回 答 書

工事名 : R4徳土 栗津港 (松茂地区) 松・豊久 浚渫工事
 路線名等 : 栗津港 (松茂地区)
 工事箇所 : 板野郡松茂町豊久

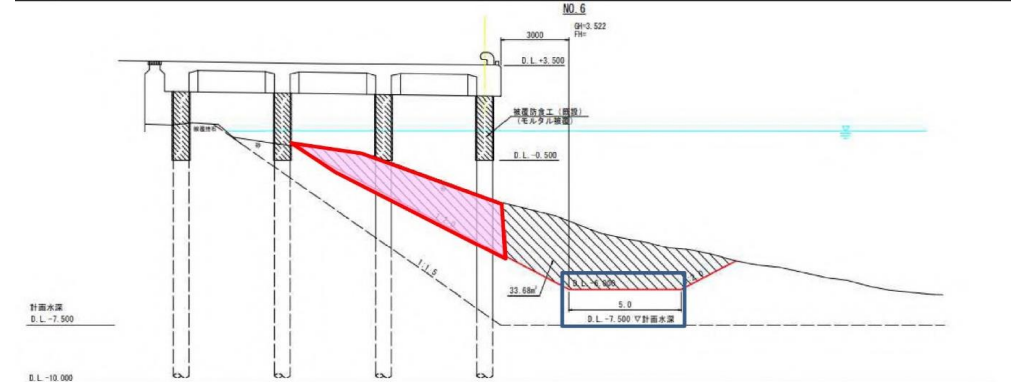
No	質問内容	回答
1	<p style="text-align: center;">  </p> <p>上記の横断図にて栈橋下 (赤色着色) の床掘り方法がどのような施工となっているか * グラブ浚渫船にての施工は不可能である</p>	<p>栈橋下の部分の土量も含めてグラブ浚渫船での施工で計上していますが、契約締結後、現地調査の結果、必要性が認められれば設計変更協議の対象とします。</p>
2	<p>床掘りとなっているが余堀無しで床掘出来形は±30cmの許容の施工でいいのか。</p>	<p>ご理解のとおりです。</p>
